De como la CHT pretende operar Entrepeñas y Buendía sin tener en cuenta su mínimo de explotación

escrito por Hidra | viernes, 26 de enero de 2018

Continuando con nuestro recorrido por el [borrador del Plan especial de sequías \(PES\) del Tajo \(21/12/2017\)](#), analizamos en esta entrada un aspecto de las siguientes tablas y figuras, en las que se definen los umbrales de sequía del Tajo medio en función de las reservas de Entrepeñas y Buendía:

Figura 93. Umbrales UTE 07 Tajo Medio

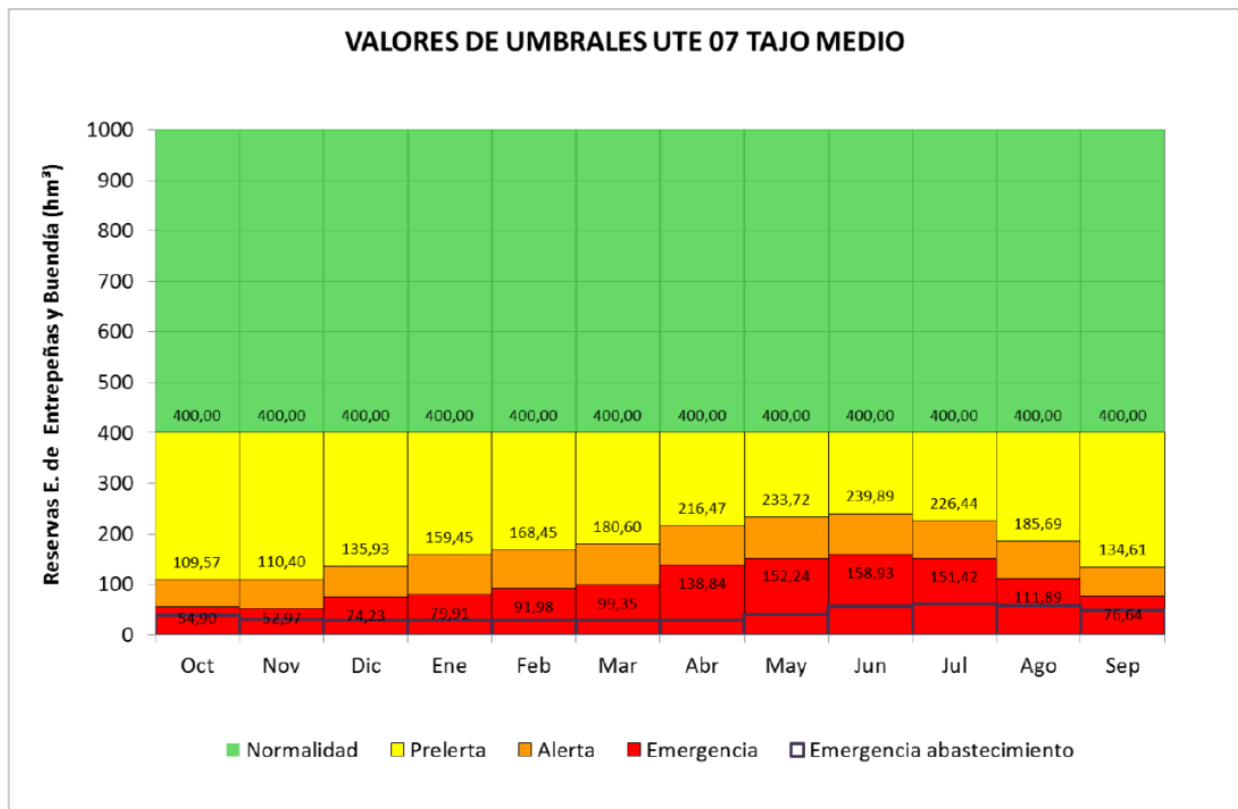
Asombrosamente, **no se contempla un mínimo de explotación en los embalses!** Los umbrales se definen desde el cero absoluto de almacenamiento, sin considerar el embalse muerto ni las

posibles pérdidas de almacenamiento debida al aterramiento.

Plantear la operación de unos embalses por debajo de su mínimo de funcionamiento no se le ocurre ni al que asó la manteca, ni al que parió las reglas de explotación del trasvase Tajo-Segura, que consideran un volumen mínimo de explotación de 118 hm^3 (*«El sistema Entrepeñas-Buendía, con ambos embalses conectados mediante túnel, puede ser considerado como un hiperembalse regulador único con capacidad total máxima conjunta de 2438 hm^3 . De aquí deben detraerse, conforme a los estudios para el Plan Hidrológico del Tajo, **118 hm^3 de embalse muerto considerado como no disponible para la regulación, y una cantidad variable mensualmente para resguardos frente a crecida»***, de la pág. 28 del documento [«El sistema de cabecera del Tajo y el Traspase Tajo-Segura»](#); Francisco Cabezas, diciembre de 2013). Puede discutirse si el embalse muerto es 118 hm^3 u otra cifra, pero nunca va a ser 0. También hay que estudiar si se ha producido una reducción adicional de la capacidad de embalse por el aterramiento, como parece ser que va a investigar la Confederación Hidrográfica del Tajo con una nueva batimetría de urgencia ([«Batimetría en la cabecera del Tajo para conocer su capacidad real»](#); La Opinión de Murcia, 25/1/2018).

Quizás esté detrás la necesidad de encajar «como sea» sobre el papel la gestión de la cuenca con la legislación del Traspase, aunque se proponga algo tan absurdo como lo que aquí se plantea. **No puede defenderse que está incluido en el umbral más bajo; obsérvese en las tablas la cantidad de valores inferiores a 118 hm^3 .** Tampoco se hace referencia alguna al volumen mínimo de explotación (en algún otro sistema sí se realiza, pero no en todos)
